改善箇所説明図

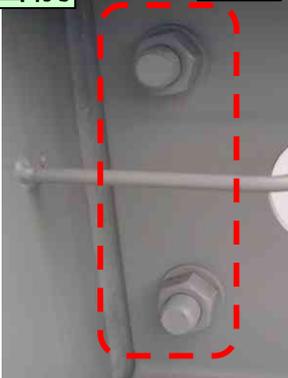
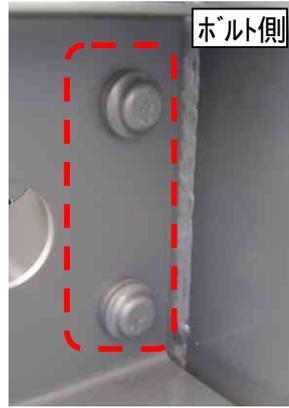
M16 ボルト

改善前

基準不適合発生箇所

コンテナセミトレーラにおいて、左右のフレームを連結するためのクロスメンバー両端の締結用ボルトの選定が不適切なため、当該締結用ボルトが緩むものがある。そのため、そのままの状態で使用を続けると、当該締結部にガタつきが発生し、車枠の堅ろう性が損なわれるとともに、最悪の場合、板ばねを支持するハンガーブラケット連結部材の溶接部に亀裂が入るおそれがある。

M16ロックボルト (商品名:ハックボルト)

改善後

(交換)

全車両、クロスメンバー締結用ボルトを対策品に交換するとともに、ハンガーブラケット連結部材を点検し、溶接部に亀裂が発見された場合は、当該亀裂部を補修する。
